VISADO TÉCNICO URBANISITICO

**MENSURA PARTICULAR Y SUBDIVISIÓN
DEL LOTE 151**
Nomenclatura Catastral: 09-20-094-5979
09-20-094-6083

**INFORME FINAL
05 DE ABRIL 2017
Nº Exte. 03 A 16**

PLANTA DEL LOTEO

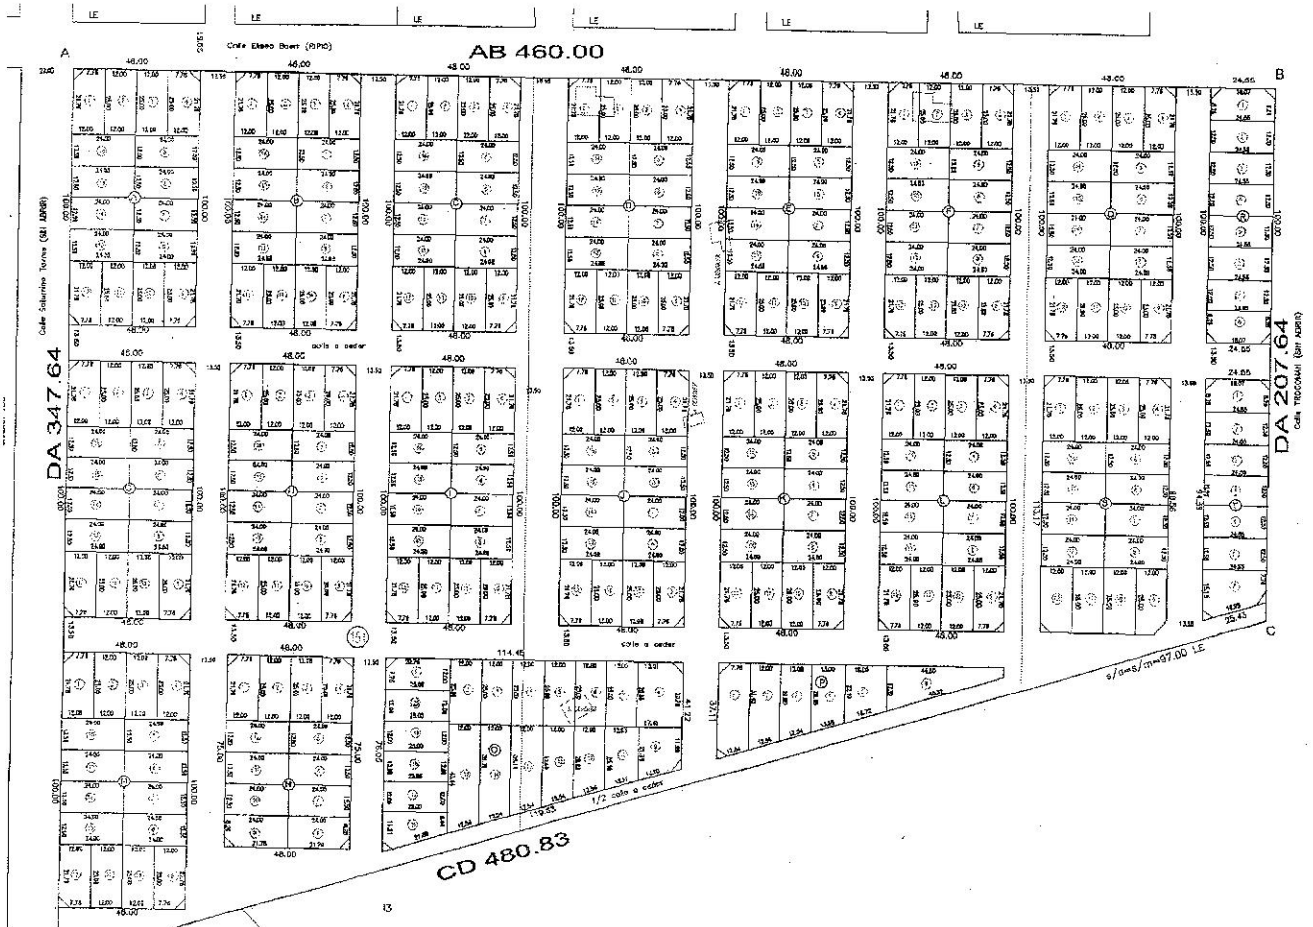
Analizada la nueva propuesta y enmarcada en el conjunto de la zona donde se implanta se ha llegado a las siguientes conclusiones

- El Desarrollo Urbano arquitectónica y la tipología abierta adoptada, es acorde al sector donde se emplaza
- Plantea una correcta resolución de las circulaciones internas y de sus conexiones con la estructura circulatoria circundante
- No presenta inconvenientes sobre el manejo del espacio público.

La Nueva propuesta se enmarca correctamente en el formato de Barrio Abierto y como tal debe relacionar su trama vial con la lógica general de la Ciudad, y en especial del sector del Paseo de la Costa.

Desde el punto de vista vial y su materialización, la geometría adoptada, y las dimensiones consideradas, no presentan dificultades en general y en lo particular, respetan los lineamientos municipales en general y de la Zona del Paseo de la Costa específicamente.

Existen lotes de los presentados que no llegan a los 12 metros de ancho mínimo de parcela establecido por la Ordenanza 10.010 / 04. Esta cuestión no presentaría inconveniente para su autorización ya que se trata como se ha antedicho, de un porcentaje de poca relevancia, manteniéndose el orden de lo establecido por la norma 10.010 /04
